PDB. 180 – AMBITO 15
MODIFICA PUNTUALE AREE INONDABILI T. RECCO

Piano di Bacino	Pdb 180 – Ambito 15
Bacino idrografico	Torrente Recco
Estremi atti di approvazione della modifica	D.G.P. 399 del 4/12/2007
Localizzazione della modifica (comune, corso d'acqua, località, etc.)	Torrente Recco a valle della confluenza con il t. Arbora in Comune di Recco
Indicazione norma di piano e/o criteri alla base della modifica (citazione norma del pdb ai sensi della quale si è approvata la modifica, specificazione criteri ed indirizzi dell'AdB applicati per la modifica specifica, etc.)	Art. 24 Normativa di Piano L.R. 18/99, art. 97 comma 15
Descrizione della modifica apportata (area interessata e relativa tipologia di pericolosità, tipologia della modifica, carte modificate, motivazione, etc.)	Analisi di congruenza tra verifiche idrauliche e mappatura delle aree inondabili e conseguente revisione degli elaborati idraulici. Carte modificate: carta delle aree inondabili, carta delle fasce fluviali, carta dell'uso del suolo, carta degli elementi a rischio, carta del rischio idrogeologico, carta degli interventi. Documenti modificati: relazione idraulica, piano degli interventi e verifiche idrauliche.

Carta delle aree inondabili e delle aree storicamente inondate (tavola 1)

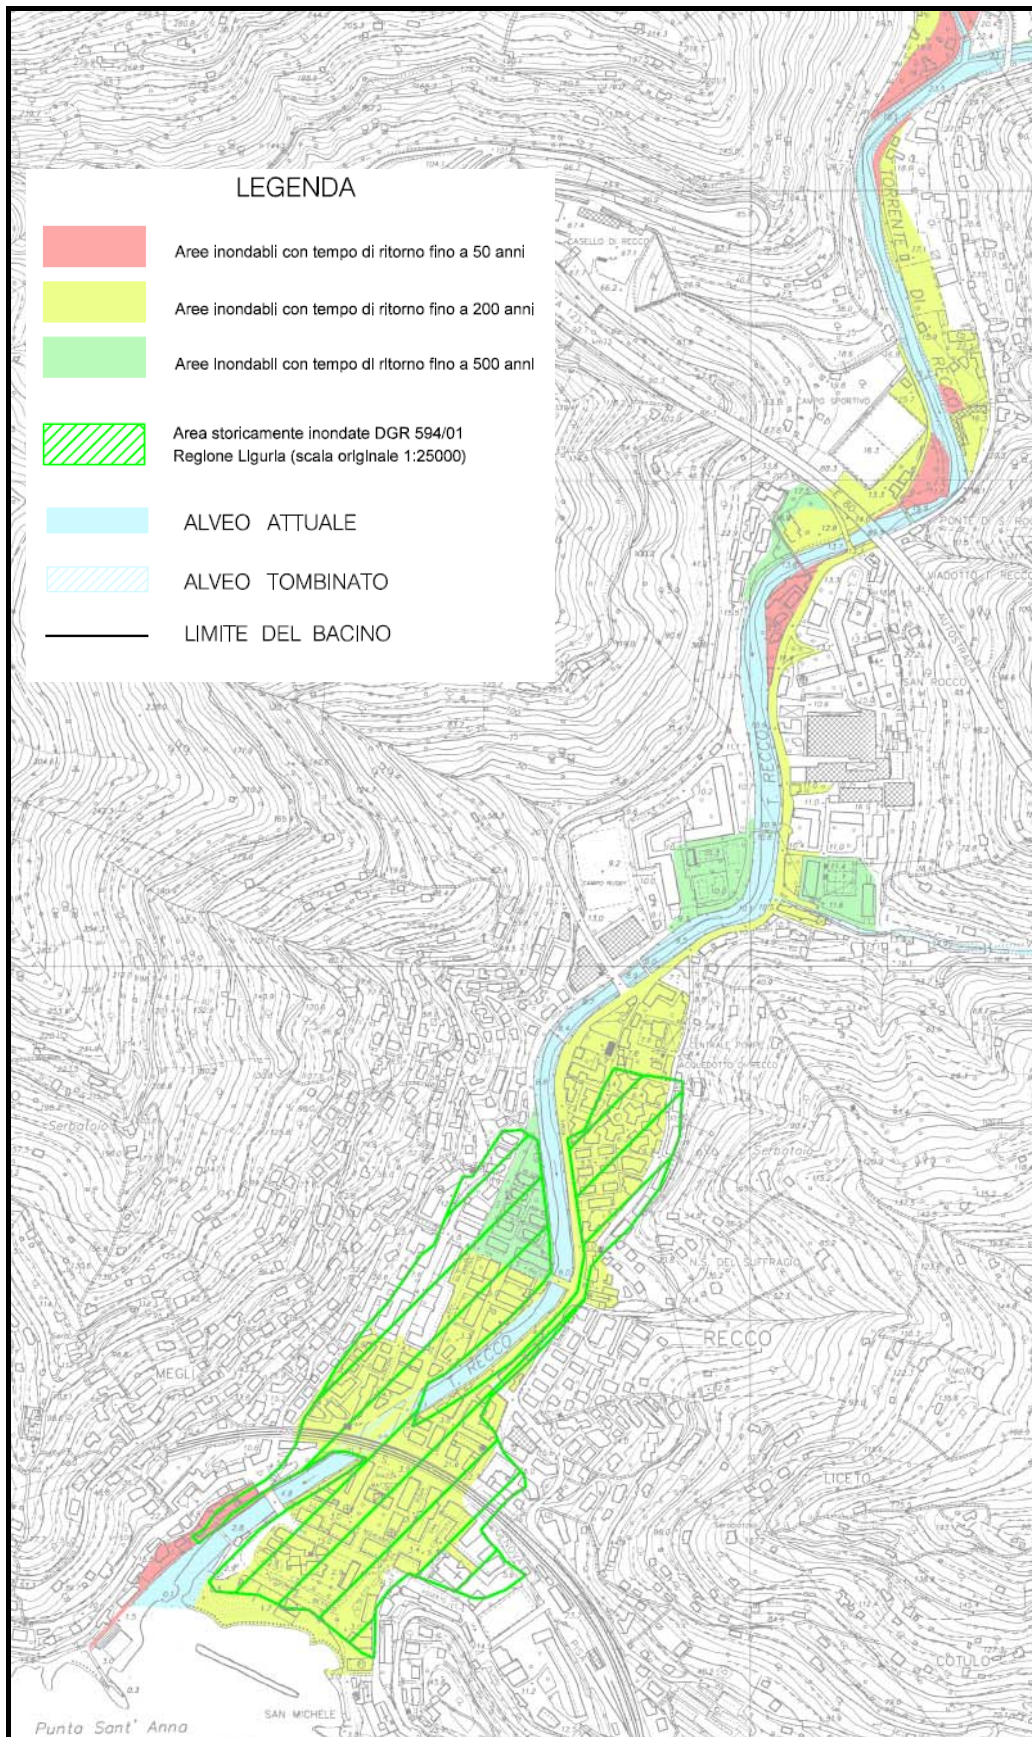
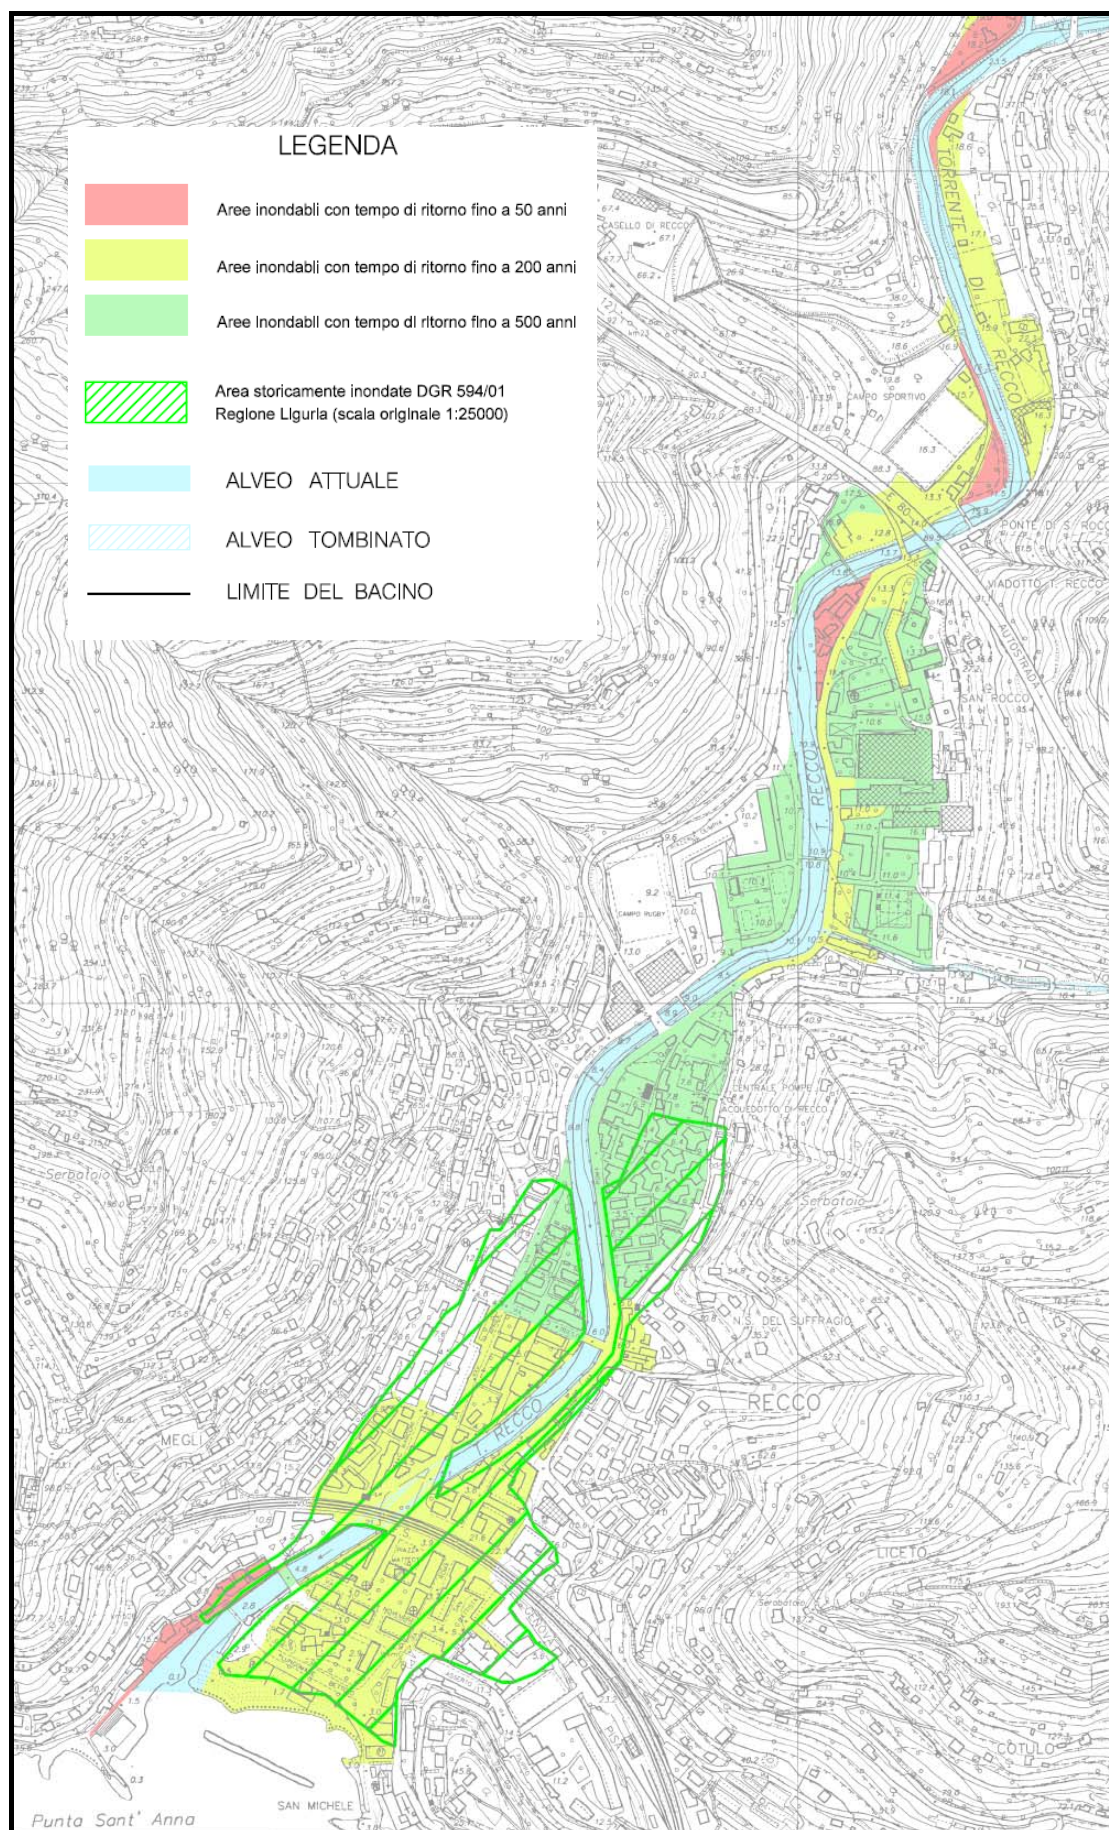
Elementi acquisiti in merito alla modifica apportata e loro sintetica descrizione (rilievi topografici, studi di dettaglio, approfondimenti tecnici, monitoraggi, etc.)	Sopralluogo di verifica e controllo di alcune misure delle opere di attraversamento e delle quote arginali. Rilievo topografico di un tratto di corso d'acqua.
Ulteriori note o commenti	La modifica della carta dell'uso del suolo e carte derivate è dovuta ad una più accurata ripermimetrazione dell'alveo.
Specificazione allegati alla scheda (stralci cartografici con modifiche e raffronto piano previgente, copie dei provvedimenti di approvazione, etc.)	Stralci cartografici pre e post approvazione; copia atto di approvazione;
Attestazione della conformità delle modifiche ai criteri ed indirizzi dell'Autorità di Bacino regionale	Conforme

Modifica con DGP n. 399 del 04 dicembre 2007

Carta degli interventi (squadro 231020)

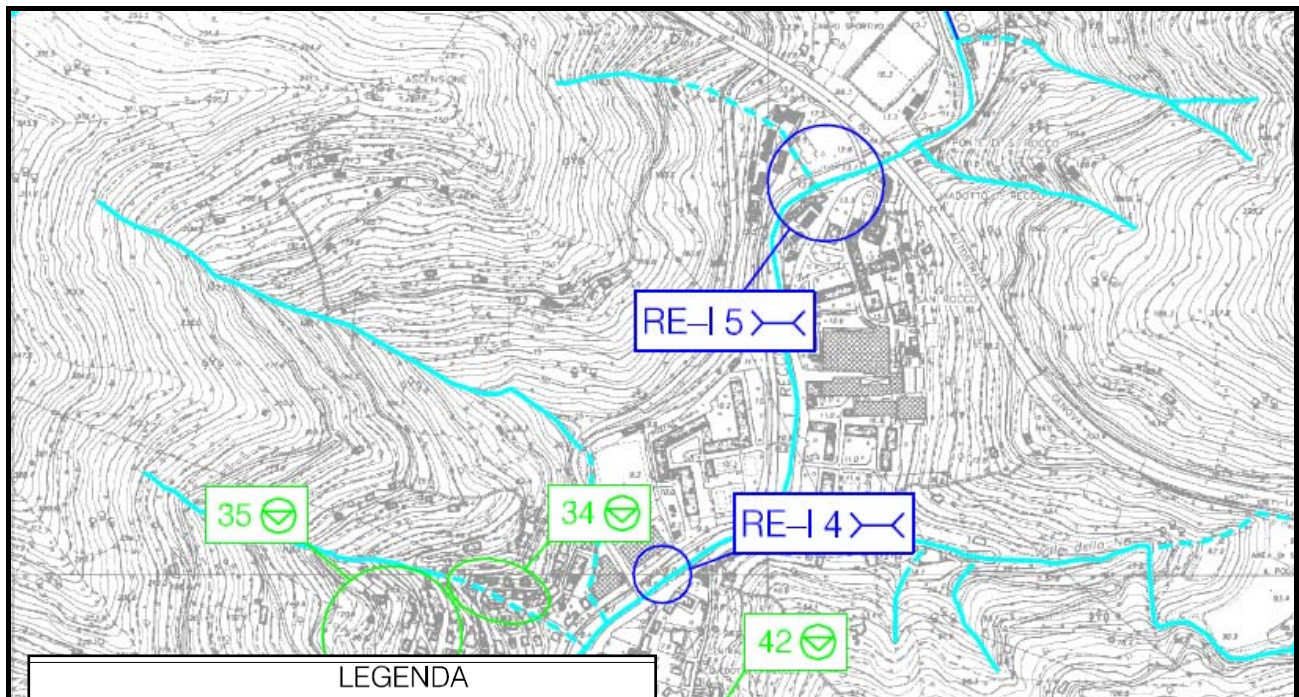
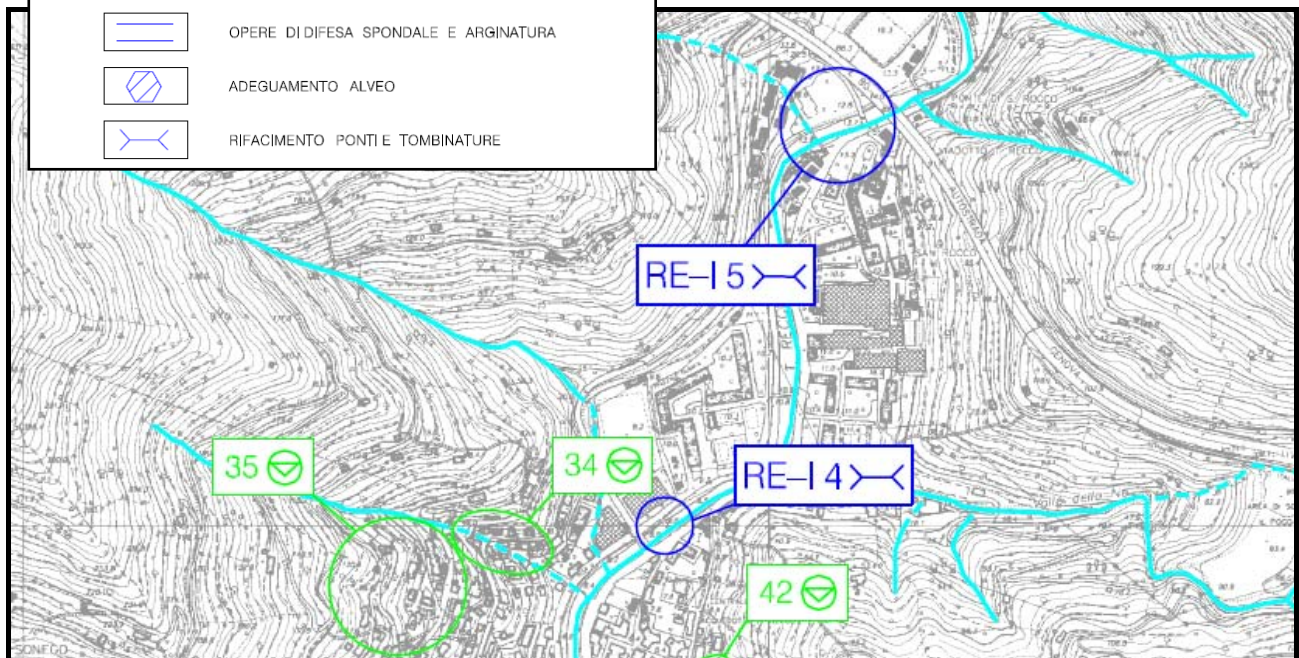
Passerella pedonale a monte ponte svincolo autostrada A12.		
	Riferimento carta interventi	RE – I4
Tale passerella – solo pedonale – è del tutto superflua e di forte impatto alla corrente, possedendo un parapetto pieno di altezza pari a 1,20 m. Si suggerisce la sua demolizione, senza ricostruzione.		
Priorità intervento : 3		
Stima di massima dei costi: € 100.000

Passerella pedonale a valle viadotto autostrada A12.		
	Riferimento carta interventi	RE – I5
Questa passerella, localizzata in sezione 25, possiede ben quattro pile in alveo, che potrebbero essere facilmente eliminate o ridotte.		
Priorità intervento : 4		
Stima di massima dei costi: € 75.000

Passerella pedonale a monte ponte svincolo autostrada A12.		
	Riferimento carta interventi	RE – I4
Tale passerella – solo pedonale – è del tutto superflua e può essere agevolmente eliminata realizzando un marciapiede, anche a sbalzo, sul ponte subito più a valle.		
Priorità intervento : 3		
Stima di massima dei costi: € 100.000

Passerella pedonale a valle viadotto autostrada A12.		
	Riferimento carta interventi	RE – I5
Questa passerella, localizzata in sezione 25, possiede ben quattro pile in alveo, che potrebbero essere facilmente eliminate o ridotte. Tale intervento deve essere associato al rifacimento del ponte posto subito più a monte, al fine di garantire il deflusso della portata duecentennale.		
Priorità intervento : 1		
Stima di massima dei costi: € 500.000

Verifiche idrauliche (stralcio dei profili nei pressi del ponte di accesso allo svincolo autostradale)

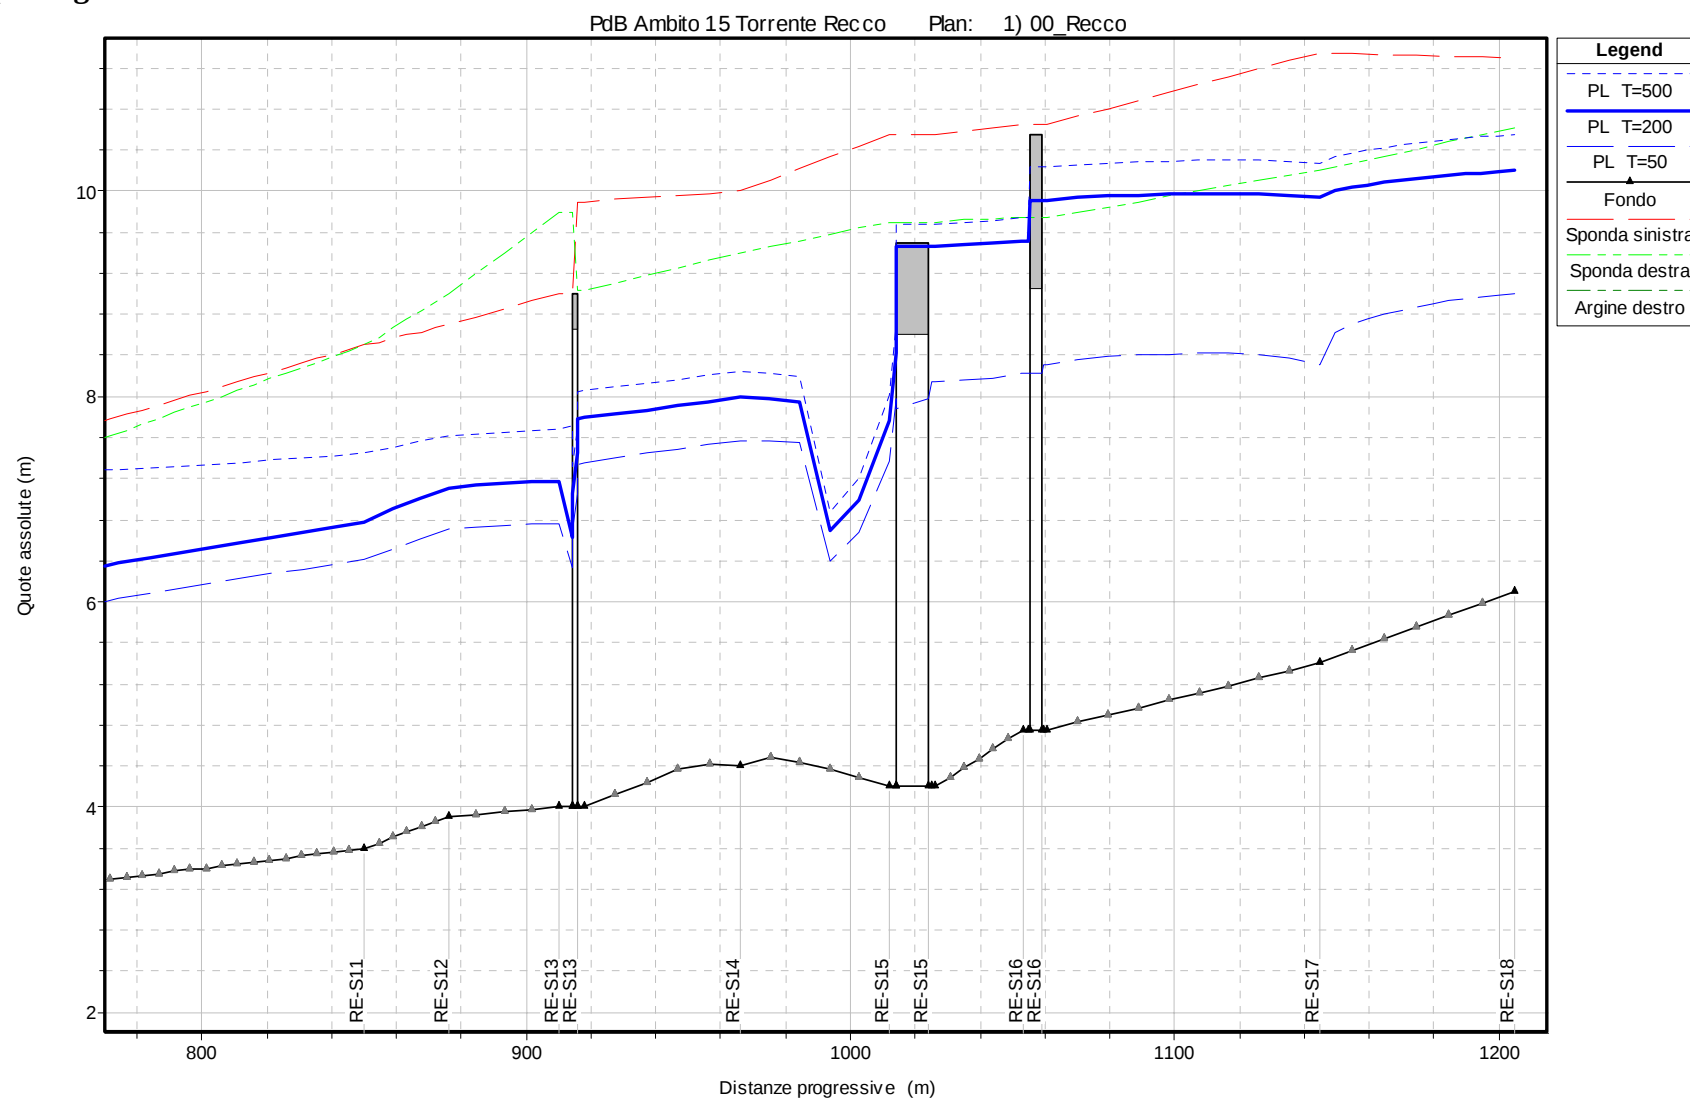
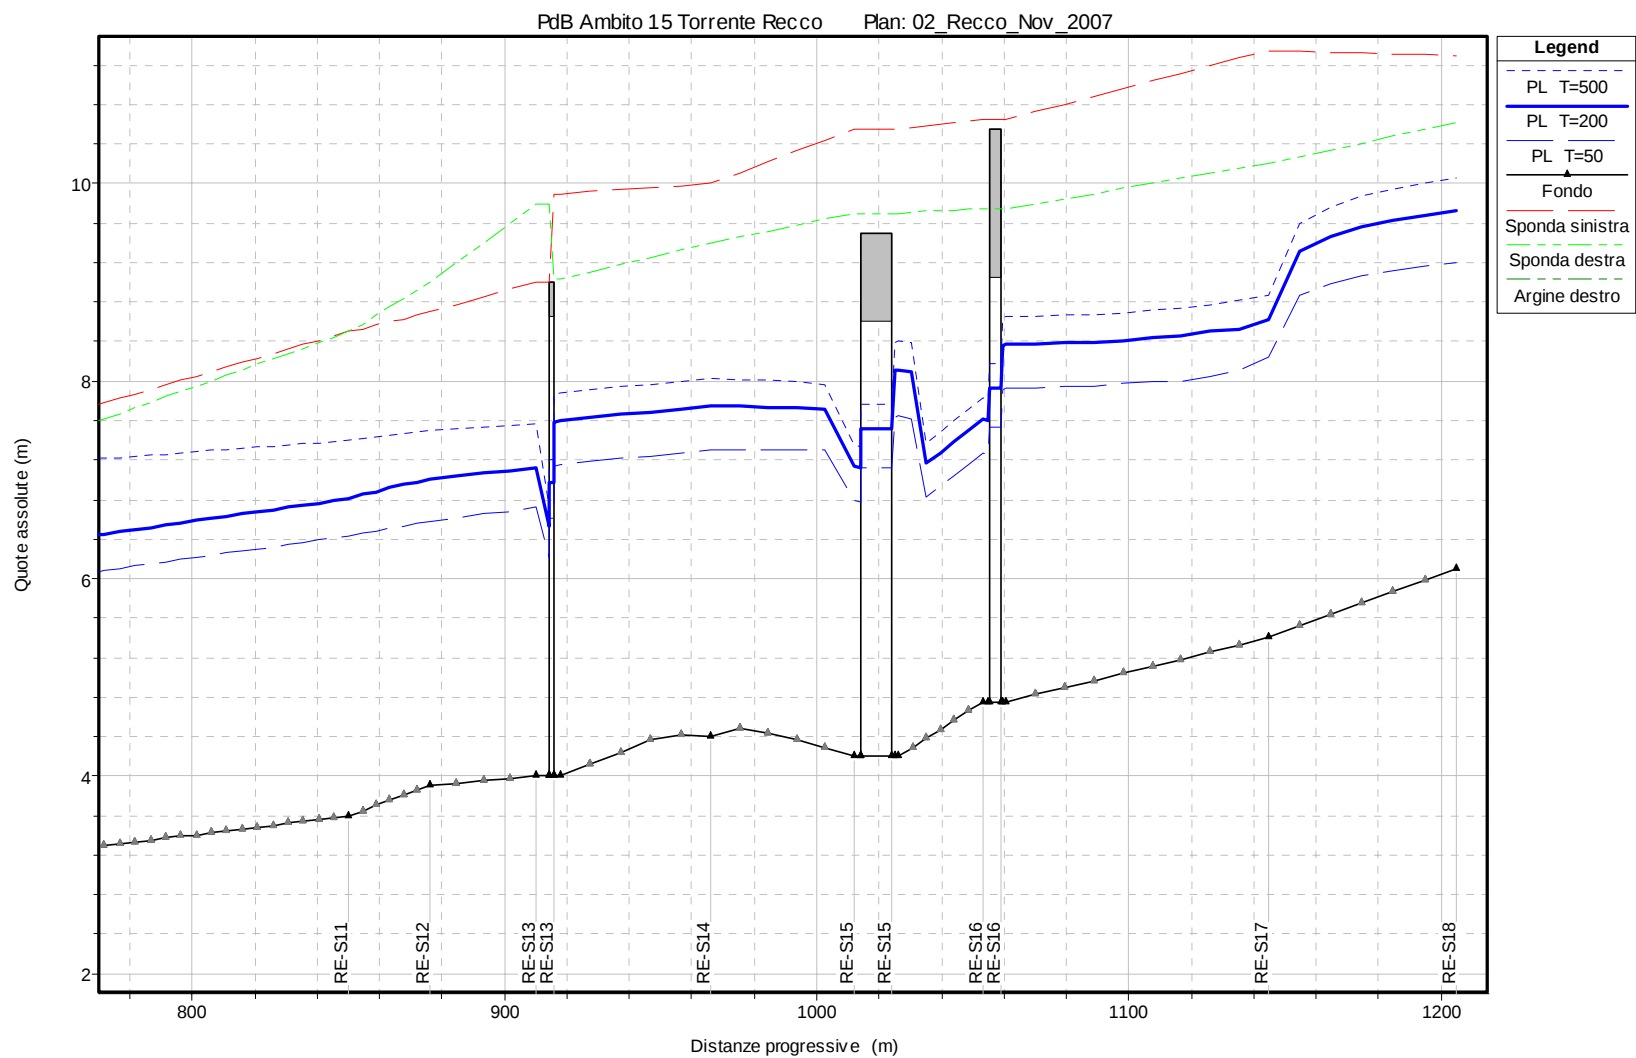
da eliminare

La portata 200-ennale defluisce parte in pressione, parte a stramazzo, in corrispondenza del ponte della strada di accesso alla località Verzemma, provocando inondazione della sede stradale adiacente; inoltre la quantità d'acqua esondata, seppur modesta, potrebbe invadere i locali interrati posti al di sotto dell'edificio rettangolare in sponda sinistra che è stato incluso nell'area inondabile con tempo di ritorno duecentennale.
